玄海 1, 2 号炉廃止措置に関する第 2 回ヒアリング提出資料の見直し事項

- 1 廃止措置対象施設の第 4.1 表と解体対象施設の第 5.1 表の記載の考え方の整理について
- 2 第 2 段階以降の廃止措置実施事項の記載について
- 3 第 1 段階における工事の具体的な方法の記載について
- 4 燃料を炉心に再装荷していないことの記載について
- 5 廃止措置工事が 3, 4 号炉の運転（アクセスルート）に影響を与えないことの記載について

第2段階以降の廃止措置実施事項の記載について

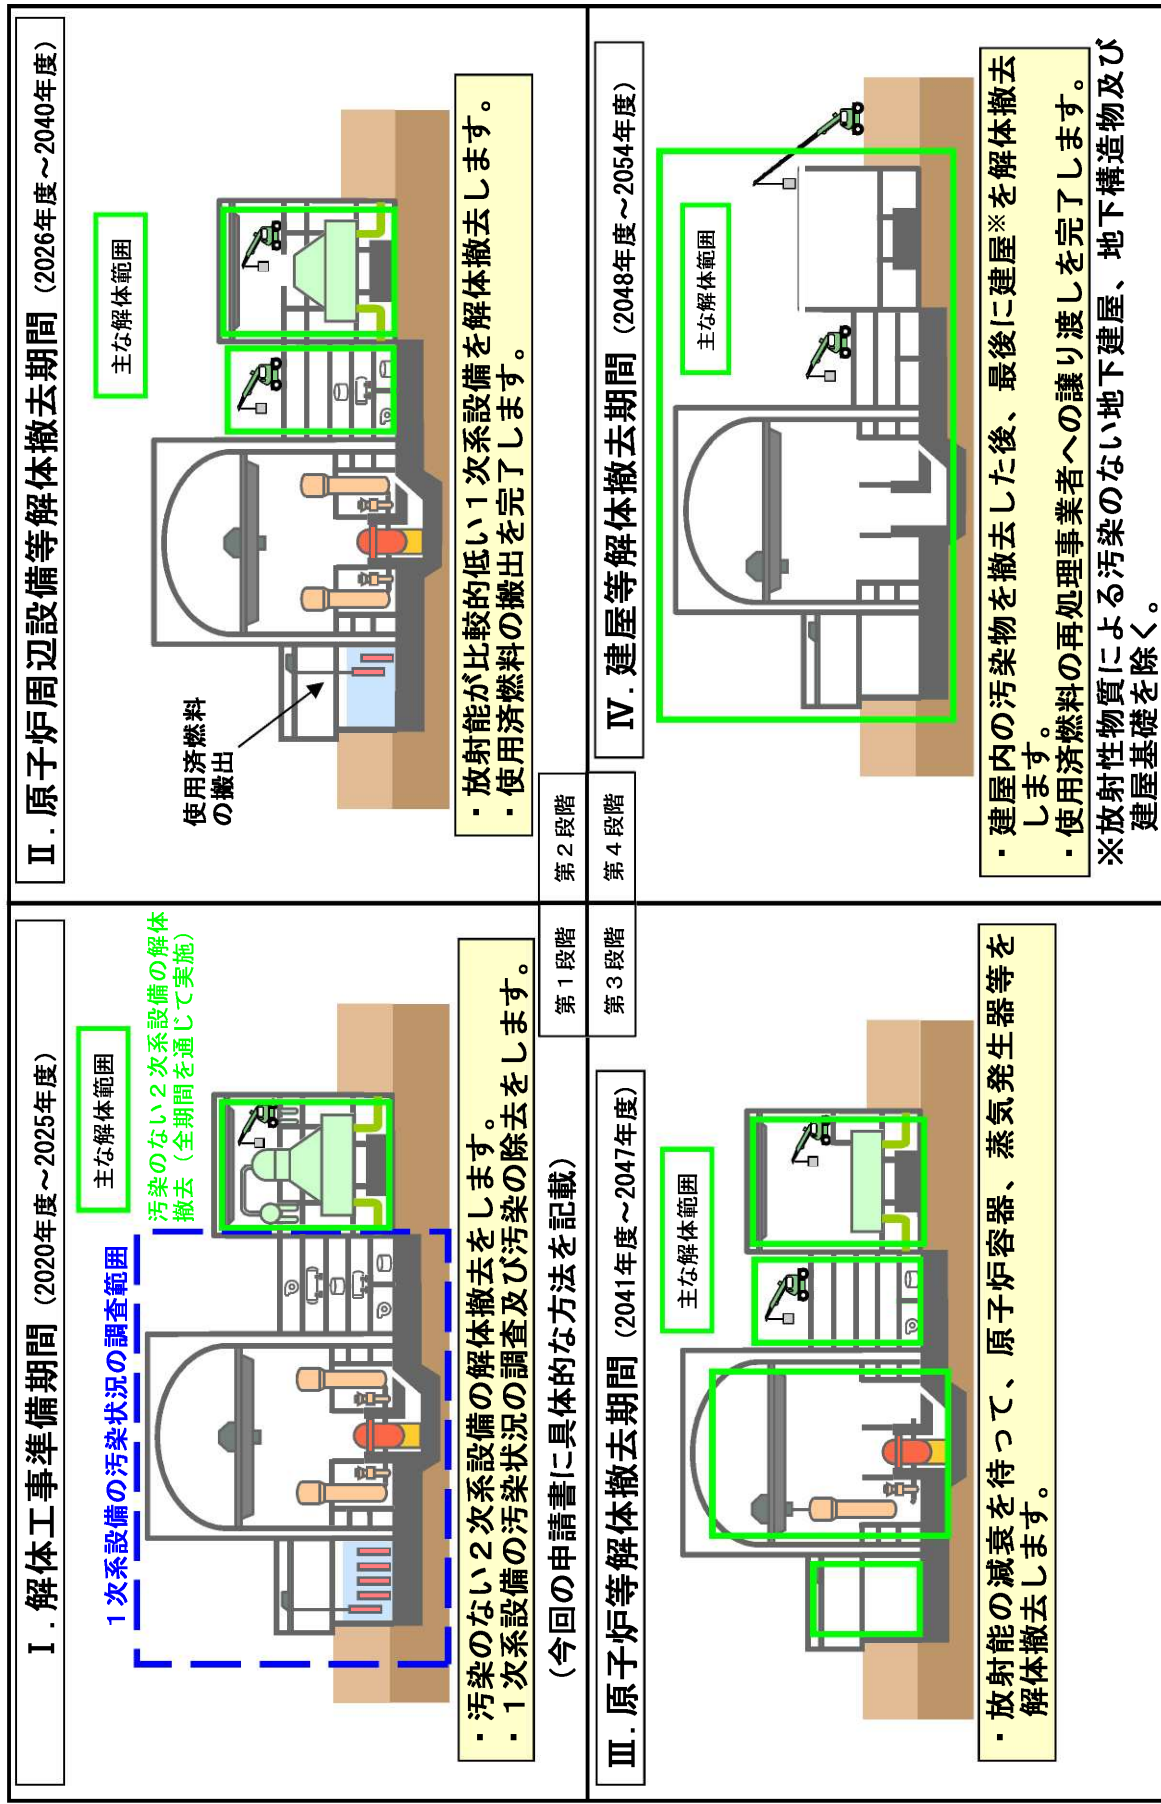
廃止措置計画認可申請書について、原子炉周辺設備等解体撤去期間以降の対応内容について確認し、該当するシートに対応内容を記載。

詳細は、P 6、P 7 参照。

- ・廃止措置の工事は、次の4つの期間に区分し、この順序で行う。
- ・なお、原子炉周辺設備等解体撤去期間以降については、原子炉周辺設備等解体撤去期間に入るまでに廃止措置計画の変更の認可を受けらる。

主な廃止措置対象施設の推定汚染分布

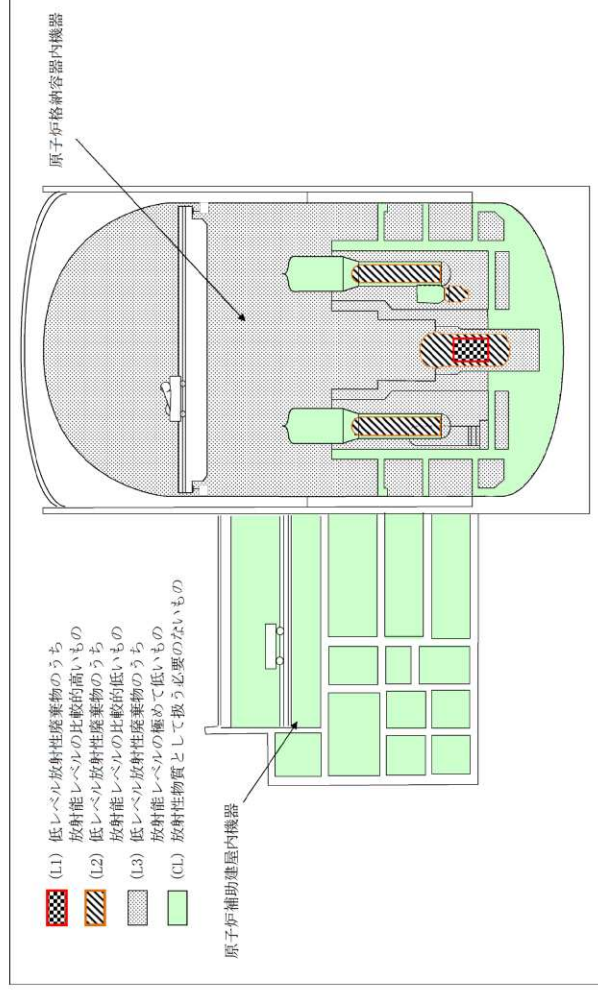
- ・ 解体対象施設に残存する放射性物質は、放射化汚染及び二次的な汚染に区分して評価する。
- ・ 放射化汚染は、生成核種を同定すると共に、生成核種の放射能濃度分布を、計算による方法又は測定による方法によって評価する。
- ・ 二次的な汚染は、配管及び機器の外部からγ線の測定を行うか、あるいは、施設を構成する配管及び機器の材料組成を考慮して腐食生成物中の核種組成比を計算又は測定によって評価する。

- ・ **解体工事準備期間中に実施する解体対象施設の汚染状況の調査結果を基に、解体撤去工法及びその手順の策定並びに放射性固体廃棄物の発生量等について廃止措置計画に反映し、原子炉周辺設備等解体撤去期間に入るまでに変更の認可を受ける。**
